**Avis délibéré de l’Autorité environnementale
sur l’autoroute A31bis et la mise en
compatibilité de documents d’urbanisme (57)**

n°Ae : 2025-135

Avis délibéré n° 2025-135 adopté lors de la séance du 15 janvier 2026

Figure 16 : localisation du site Natura 2000 luxembourgeois. Sous les ronds bleus, l'A31 côté français (source :

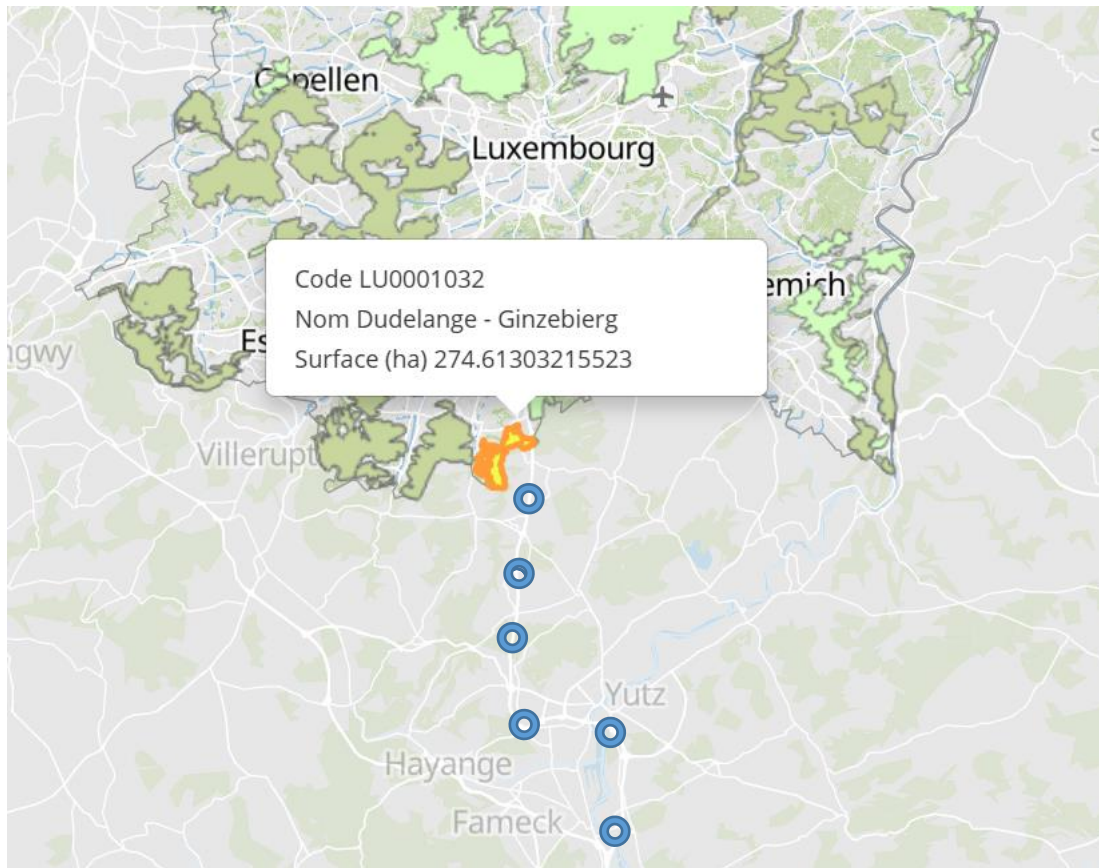
³⁵ Une carte de localisation du site devra être ajoutée au dossier avec la ZEMN et le projet de l'A31bis.
